RELATÓRIO DE VISITA TÉCNICA 2025/001/RVT/DOP/BESM/

Ente federativo: Prefeitura Municipal de Natal / RN

Processo SEI nº: 59050.000265/2013-98

Assunto: Visita técnica intermediária para liberação de parcela

Figura 03 – Extensão x Cota da Berma ao longo das 3 zonas.

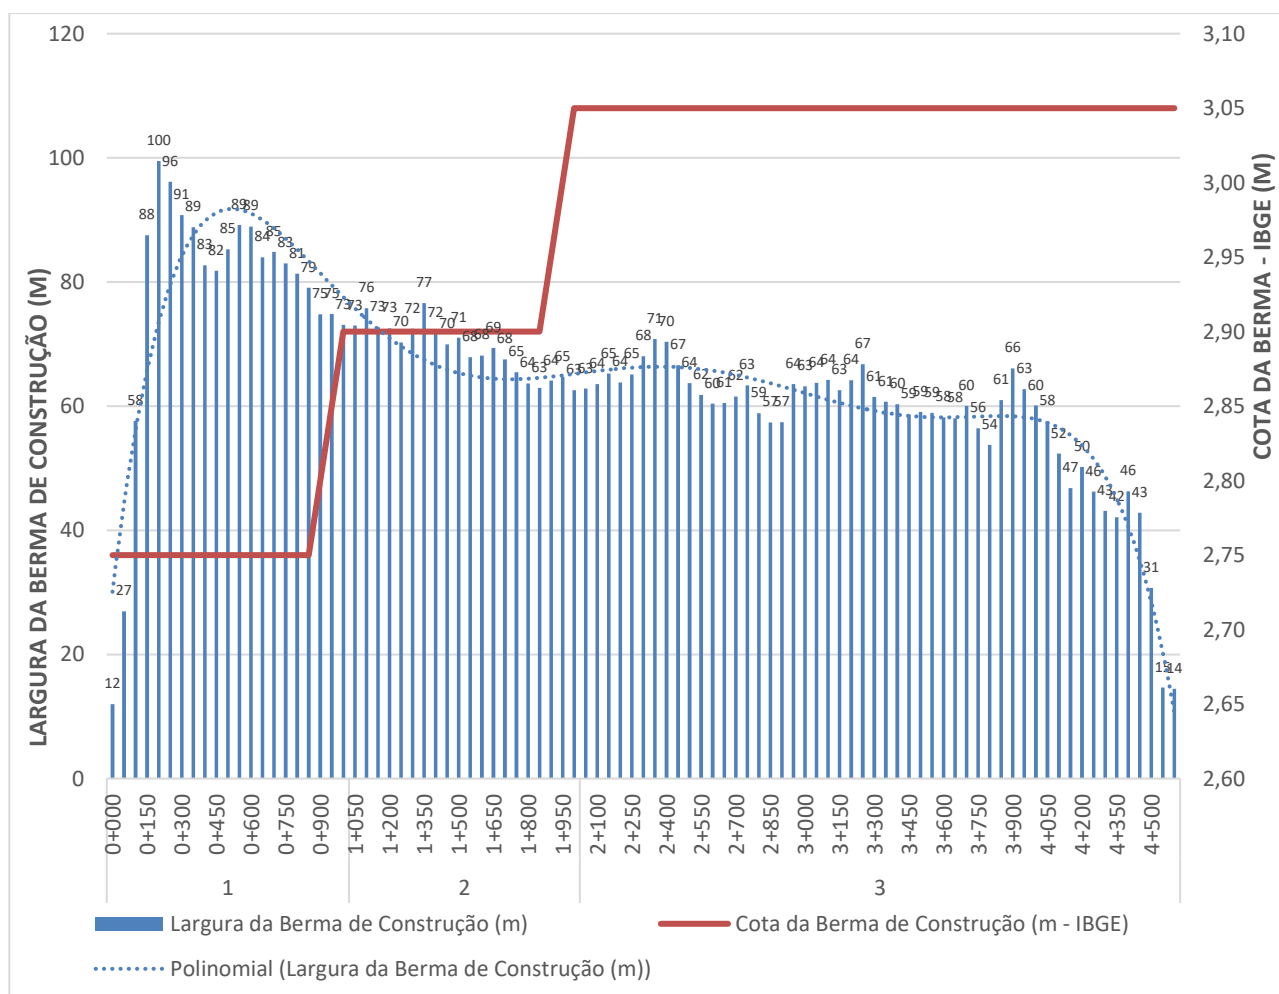
Além disso, o projeto executivo versão 3 registrou que volume total necessário seria de 1.201.300,00m³, um incremento em relação ao inicialmente previsto no projeto inicial e Plano de Trabalho, 1.004.0181m³.

Diligência 01: A prefeitura deve solicitar a revisão do Plano de Trabalho para a meta 6.

Figura 10 – Dissipadores da rede de drenagem pluvial concluídos e dissipadores em execução numerados.

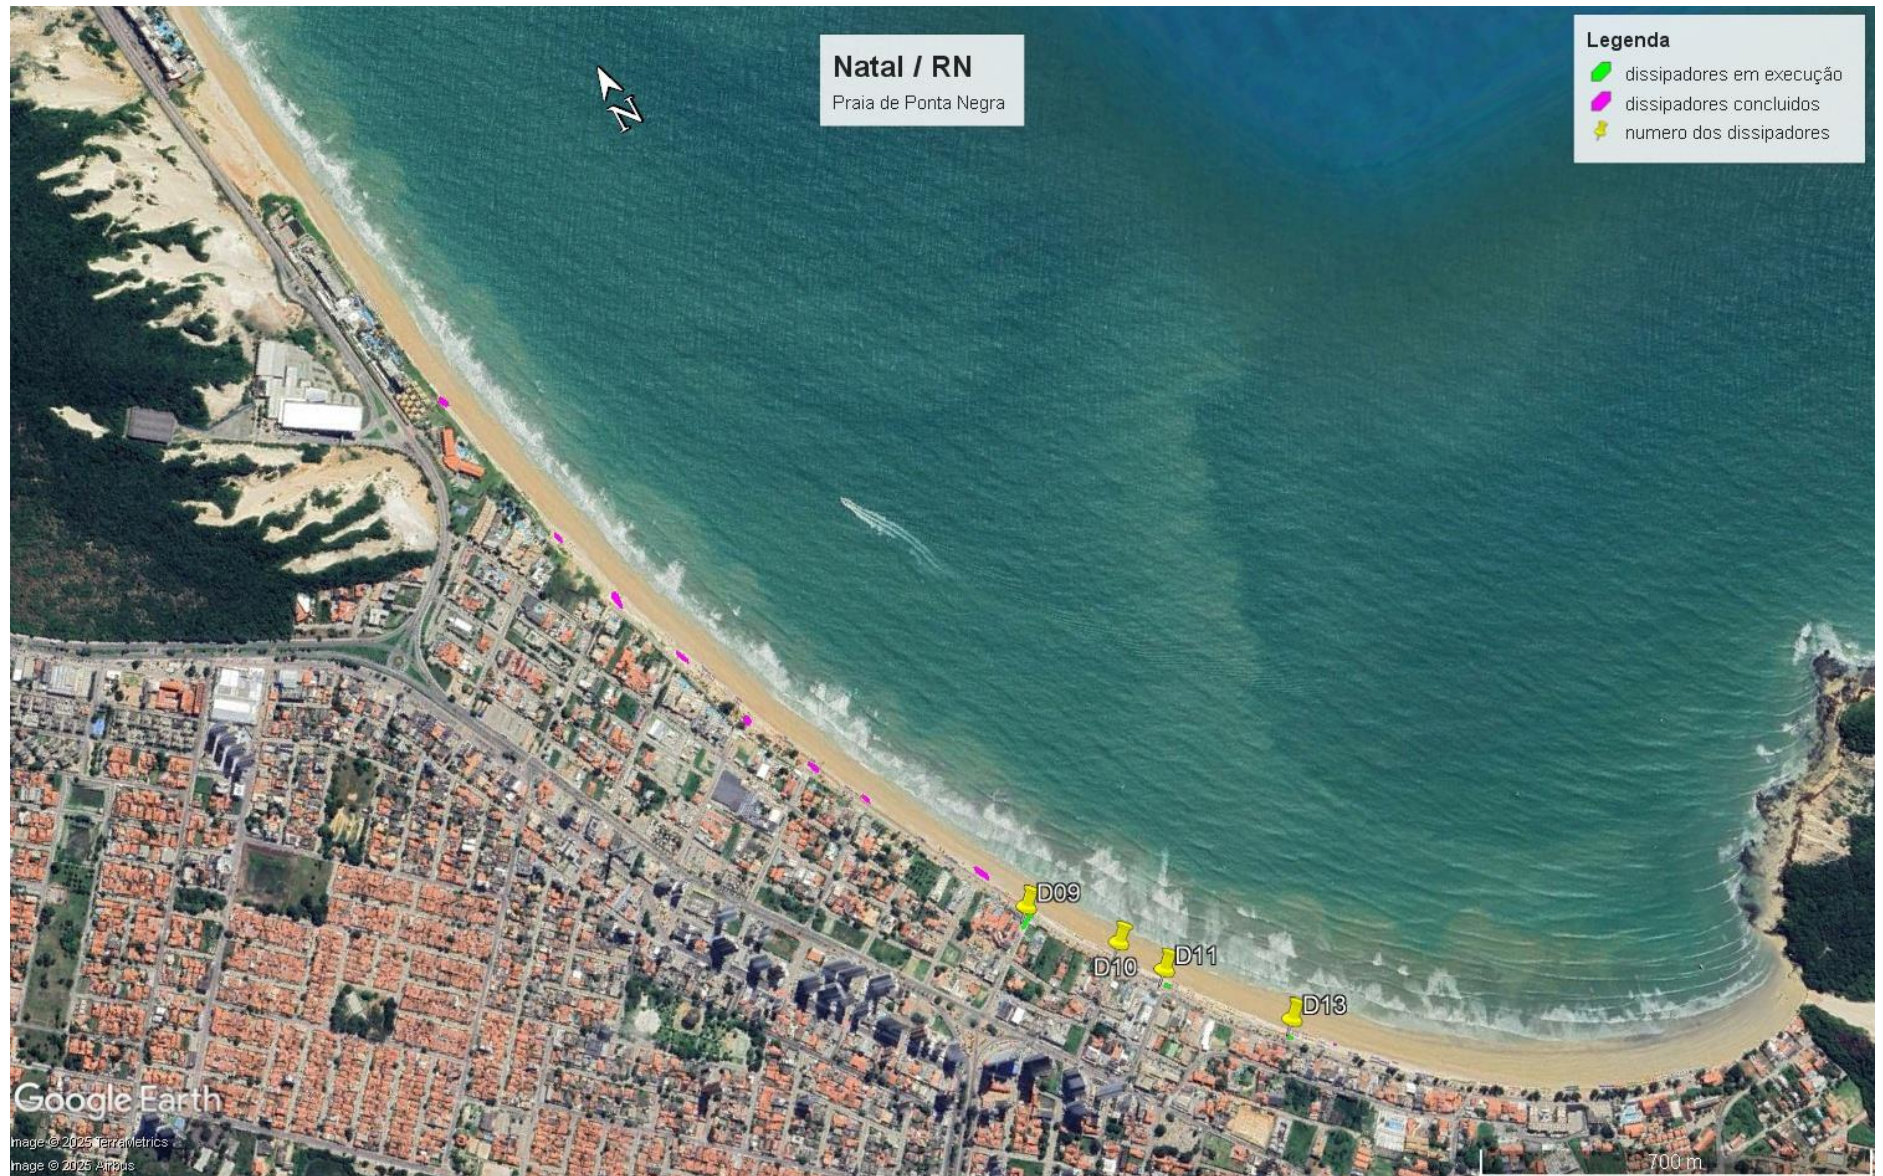
Em resposta à Diligência 01 a prefeitura encaminhou a publicação do contrato para execução dos dissipadores remanescentes do dia 03 de dezembro de 2024 (SEI nº 5518411), e iniciou as obras. Dos 16 dissipadores da rede de drenagem pluvial, 08 estão concluídos e restam 08 para serem

executados, ou seja, a presente inspeção de campo identificou que, por meio do contrato mencionado, 04 dissipadores de energia da drenagem pluvial estão em execução, todavia a prefeitura ainda não havia concluído nenhum, conforme Figura 10. Em outra seção deste parecer será debatido os achados de campo relacionados com a drenagem pluvial complementar.

Conforme registrado neste relatório e ilustrado na Figura 10, o desemboque da drenagem pluvial se dá em 16 pontos da praia de Ponta Negra, porém apenas 8 estão concluídos. O aterro hidráulico está concluído e a prefeitura, descumpre temporariamente alguns requisitos importantes mapeados pelo Estudo de Viabilidade Técnica, Econômica e Ambiental – EVTEA (SEI n 4712799) na publicação relatório 08 - final, de agosto de 2016, quais sejam, a investigação e saneamento das interferências do esgotamento sanitário nas rede de águas pluviais, a compatibilização da área de contribuição em cada saída de galeria, de modo a não sobrecarregar as galerias, distribuindo uniformemente as vazões descartadas na praia.

Diligência 01: A prefeitura deve encaminhar documento indicando em que fase está a revisão de projeto de drenagem pluvial e qual o cronograma para a conclusão do estudo, qual o cronograma da contratação e da execução da obra. Deve ser levado em consideração as condicionantes nº 16 e 17, que indicam que os dissipadores devem ser providos de gradeamento para retenção dos resíduos sólidos e de tampa para evitar acidentes.

Figura 24 – Precipitação na estação Ponta Negra no início de fevereiro de 2025.

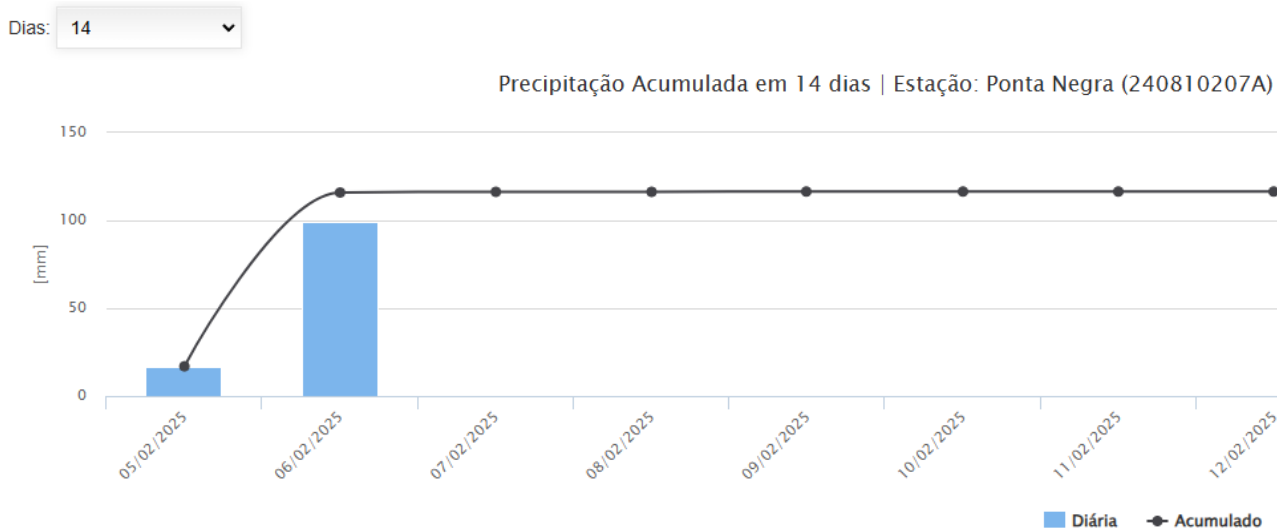
Preliminarmente cumpre destacar que o pluviômetro (240810207A) situado em Ponta Negra, latitude -5,891, longitude -35,17, operado pelo Centro Nacional de Monitoramento e Alerta de desastres Naturais – CEMADEN, registrou uma precipitação de quase 100mm no dia 06/02/2025, chuva considerada intensa, conforme gráfico abaixo:

Figura 32 – Dissipador D10.

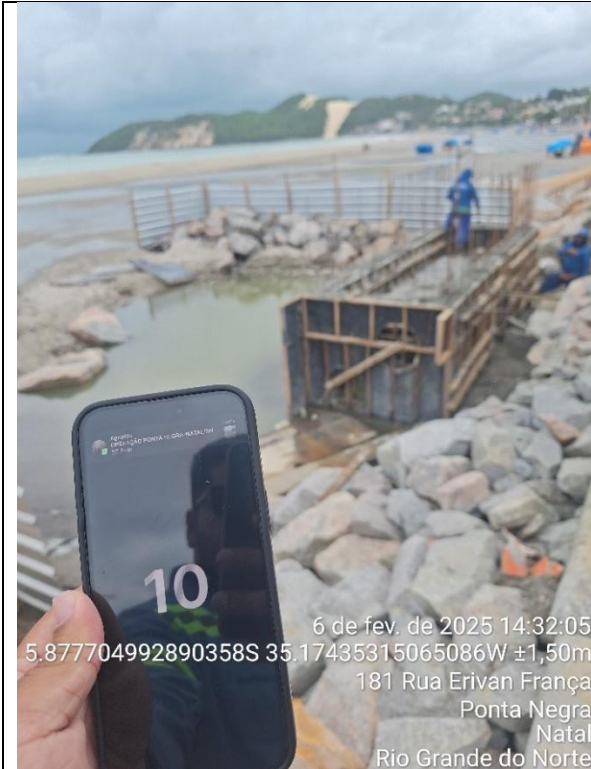
A vistoria de campo realizada nos dias 06 e 07 de fevereiro de 2025 constatou acúmulo de água nos desemboques da drenagem pluvial, com formação de lagoas rasas acima do aterro hidráulico da engorda da praia de Ponta Negra, principalmente entre os dissipadores 09 e 16. Constatou-se também que alguns desses banhados estavam com afloramento de água com odor desagradável e suspeita de contaminação por águas servidas.

Recomendação 01: A prefeitura, com a ajuda da FUNPEC, pode contratar estudos complementares para cadastro, modelagem hidráulica e hidrológica adequada do sistema de drenagem pluvial e modelagem da infiltração no aterro. A partir dos resultados, providenciar orçamentos associados às alternativas para fins de estudar a viabilidade de implementar uma ou mais soluções para minimizar ou eliminar a possibilidade de uma chuva mais intensa provocar represamentos no corpo do aterro hidráulico de Ponta Negra.

Figura 39 – Lagoa acumulada no dia da chuva.

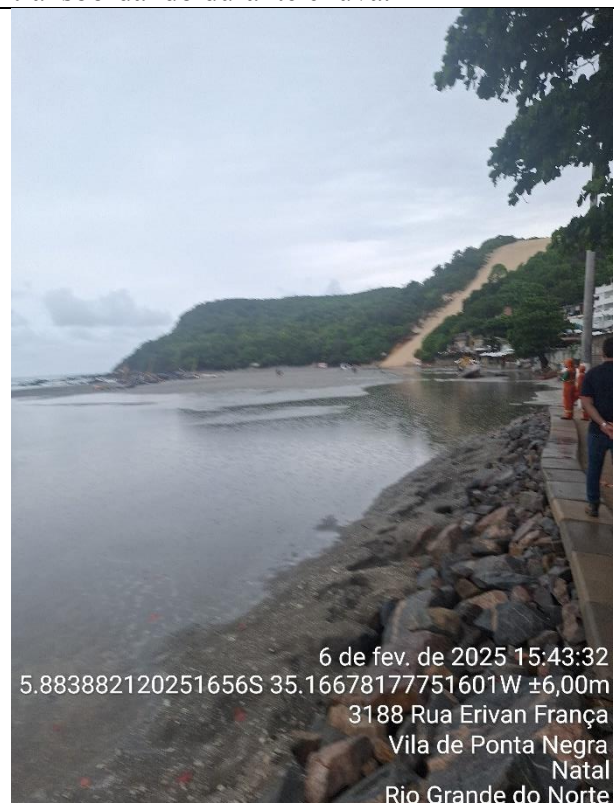
Diante deste contexto, durante a visita técnica a prefeitura apresentou uma planta baixa indicando que as lagoas formadas eram previstas no projeto, que continha o seguinte registro: *“área a ser inundada com chuvas de 1 dia – período de retorno até 10 anos – 120,3mm $V=30.000m^3$, com chuvas com período de retorno acima de 10 anos haverá extravasamento para o mar”*.
